Commissione Tecnica di Verifica dell'Impatto Ambientale – VIA e VAS

Parere n. 2631 del 02/02/2018

<p>Progetto:</p>	<p><i>Verifica di ottemperanza</i></p> <p>Progetto di completamento di Fiumicino Sud - Aeroporto Leonardo Da Vinci (RM), D.M. VIA/236, del 8/8/2013, prescrizioni: A.14.a), A.14.b), A.14.c), A.14.d), A.20, A.3, A.4, A.5, A.6, A.8 Stralcio secondo, prima fase attuativa, piazzali di sosta AA/MM area Ovest 2a fase (Progetto 38)</p> <p>ID_VIP: 3669</p>
<p>Proponente:</p>	<p>ENAC</p>

VISTO lo schema di drenaggio del piazzale, riportato nella sottostante figura;

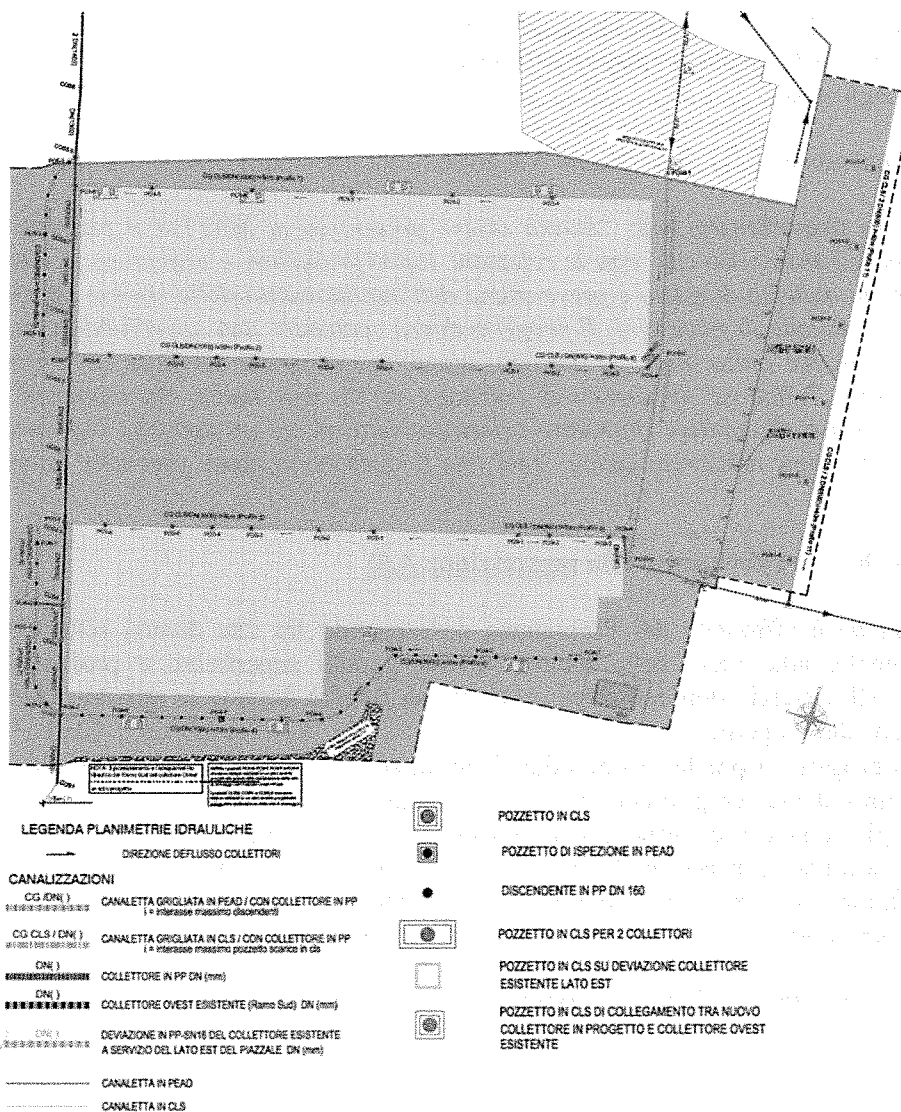
CONSIDERATO che con riferimento alla prescrizione A.8:

- la prescrizione è affrontata dal Proponente distinguendo fra due diversi settori di attività, volti, rispettivamente, alla tutela delle risorse idriche (quindi superficiali e profonde) connesse alla presenza e all'esercizio dell'aeroporto e alla stessa finalità durante le attività di lavorazione per la realizzazione dei progetti;
- a questo il progetto risponde secondo due filoni di attività di cui il primo consente di determinare e realizzare un sistema aeroportuale in cui tutte le acque connesse all'esercizio sono raccolte e trattate nel modo più idoneo e congruo con il suo uso e la sua configurazione morfologica e strutturale, mentre il secondo consiste nella necessaria individuazione e messa in atto di un sistema di cantierizzazione che controlla le aree in cui avvengono le lavorazioni principali e di maggior entità per le finalità in oggetto;

CONSIDERATO e VALUTATO che il progetto non prevede la realizzazione di un nuovo sistema di trattamento delle acque meteoriche raccolte dal sistema di drenaggio in quanto quest'ultimo confluisce, tramite quello che viene denominato "vecchio collettore ovest" all'interno del "canale di via Marchetti" ove è ubicato quello che viene denominato "disoleatore lato città". Tale impianto costituisce un sistema di trattamento in linea in grado di eliminare gli eventuali oli minerali e idrocarburi trasportati dall'acqua e depositati in superficie, garantendo l'adeguata tutela ambientale;
